〈4/27 監視チームにおける議論のまとめ〉
2. 安全対策(津波対策)について
①津波対策の基本的考え方について
○「千島海溝沿いの巨大地震モデル」を踏まえた津波の検討

日本海溝・千島海溝沿いの巨大地震モデルの検討について(概要報告) による核燃料サイクル工学研究所再処理施設への影響について

令和2年5月12日

国立研究開発法人日本原子力研究開発機構

津波による敷地内浸水分布

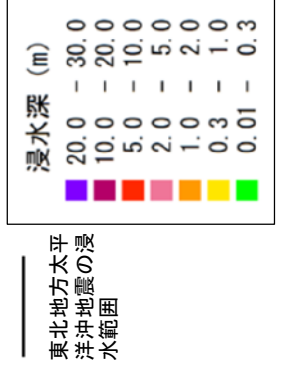
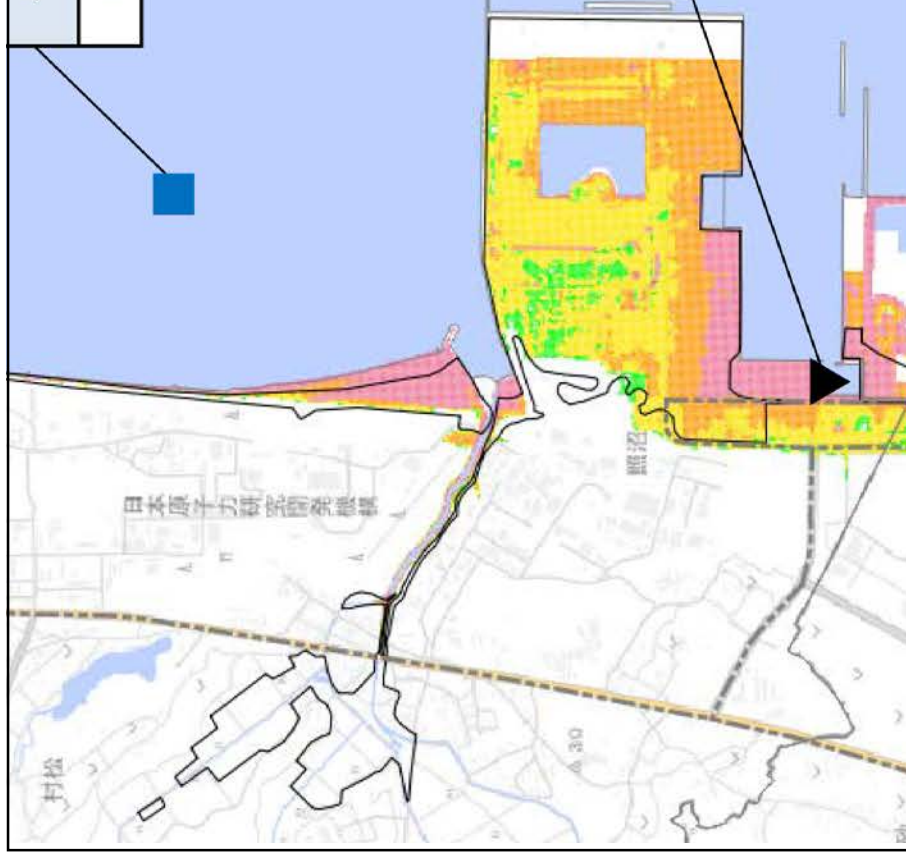
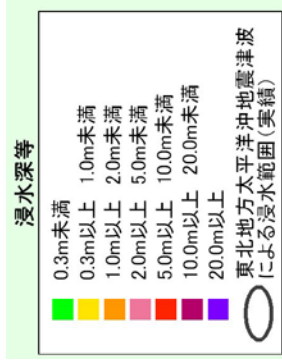
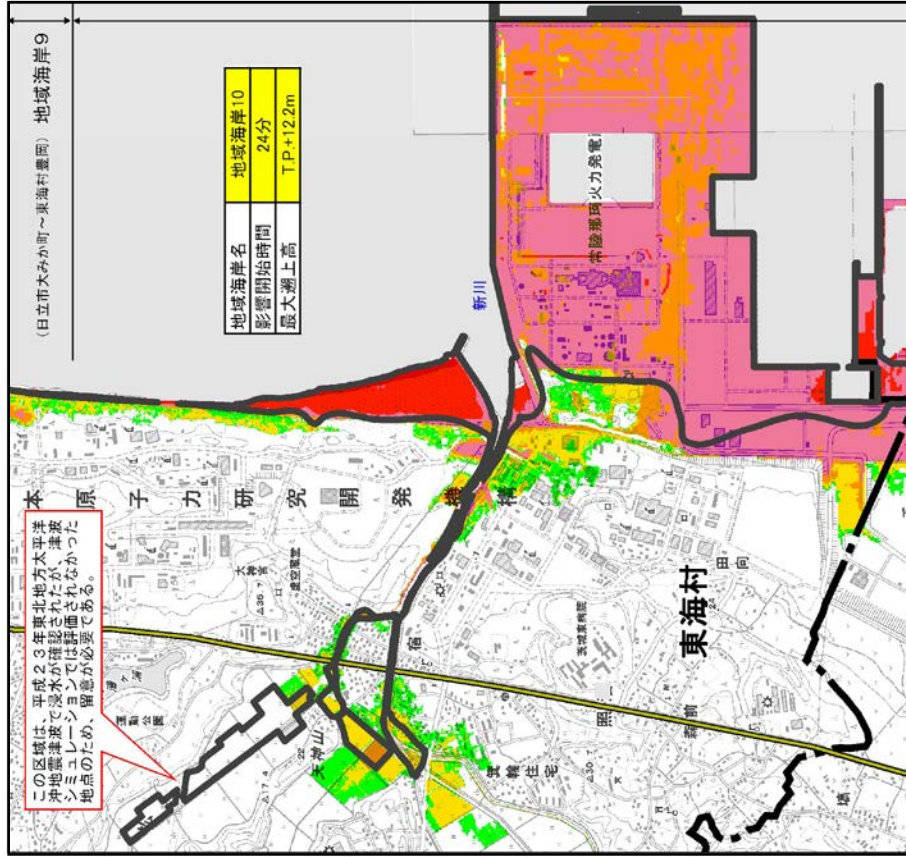
これに示された茨城県沿岸の浸水域を見ると、核燃料サイクル工学研究所再処理施設(東海再処理施設)に当該津波は到達しないことが確認できる(別紙参照)。
